改善箇所説明図

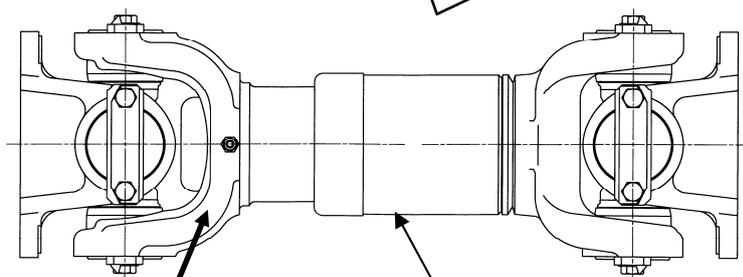
基準不適合発生箇所

プロペラシャフトのスプラインヨークの熱処理が不適切なため、強度が不足しているものがある。そのため、そのまま使用を続けると、当該部位に亀裂が生じ、最悪の場合、プロペラシャフトが破損し、走行不能となるおれがある。

全車両、プロペラシャフトを良品と交換する。

識別：スプラインヨーク部に、白色ペイントを塗布する。
